# 改善箇所説明図

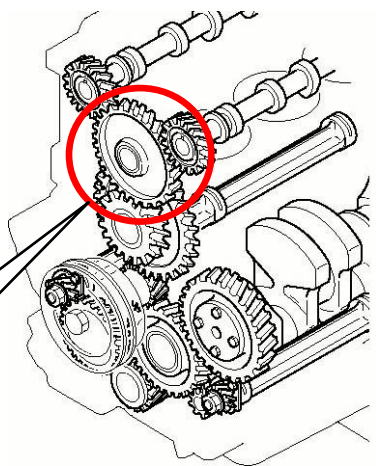
## 基準不適合発生箇所

原動機のカムシャフト駆動用ヘッドアイドルギヤの固定シャフトつば部の強度に余裕がないため、劣化したエンジンオイルの使用等により、ブッシュの摩耗が早まりブッシュと固定シャフトの間にガタが生じる場合がある。そのため、そのまま使用を続けると、シャフトつば部の付け根に過大な応力が発生することがあり、つば部が破損してギヤが周辺部品と干渉し、最悪の場合、当該ギヤの噛み合いが外れて、エンジンが停止し再始動不能となるおそれがある。

### 改善の内容

全車両、固定シャフトのつば部厚さを増大した対策品に交換し、アイドルギヤー式を新品と交換する。
